改善箇所説明図

コンビネーションメータにおいて、基板を構成する素子の部品管理が不適切なため、誤品を組付けたものがある。そのため、使用過程で当該素子が高温になると半田が溶融し、素子が電気回路上に脱落することで短絡して、速度計や走行距離計等が作動しなくなり、保安基準に適合しないおそれがある。

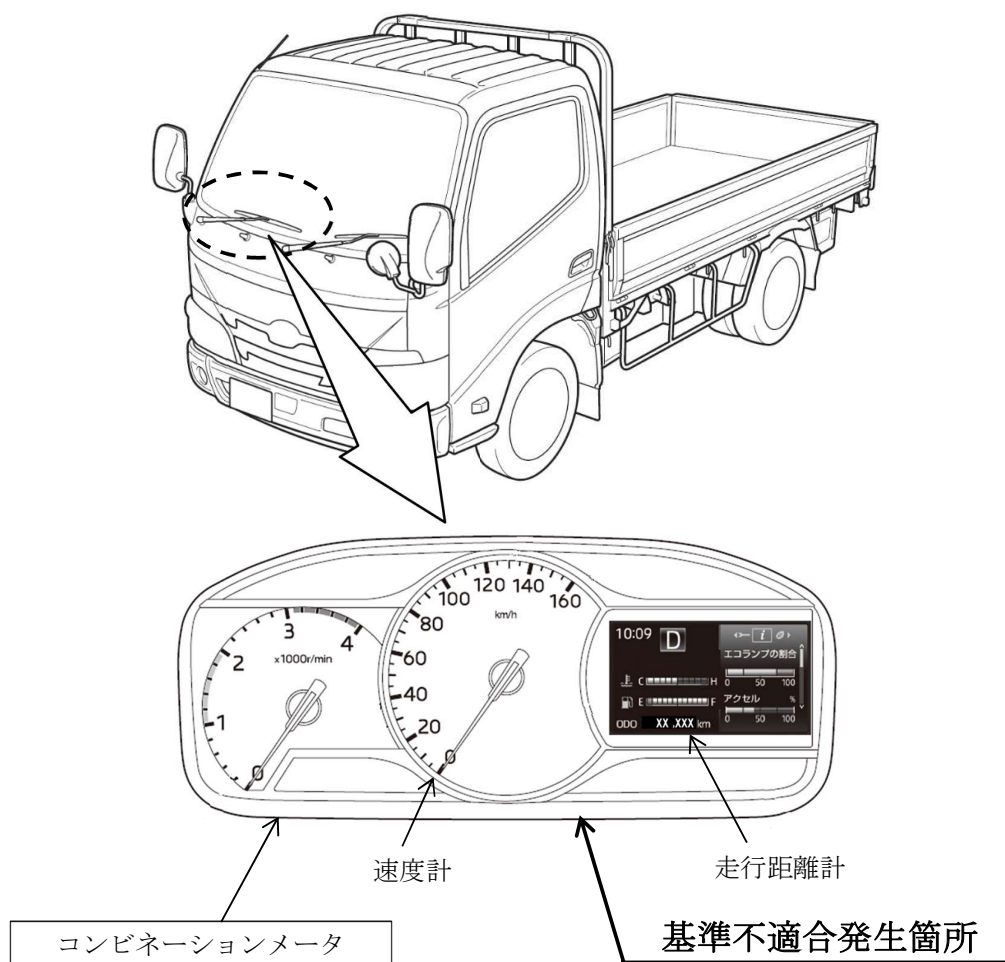
注： は交換する部品を示す。

全車両、コンビネーションメータの製造番号を点検し、該当する場合は良品と交換する。

識別：改善実施済車には、所定の位置に黄色ペイントを塗布する。
